改善箇所説明図

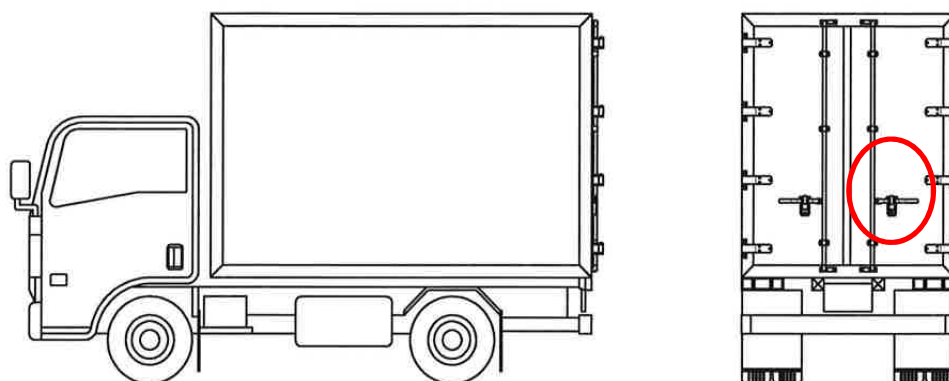
基準不適合発生箇所

バン型荷台の荷室ドア施錠装置の施錠確認ランプの灯色が不適切なため、リモコンキーにて施錠装置を開錠した場合、当該赤色ランプが点灯した状態で走行することが可能であることから、道路運送車両の保安基準第42条で定めるその他の灯火等の制限に抵触する。

改善措置の内容

全車両、施錠確認ランプの灯色を緑色にした対策品に交換する。
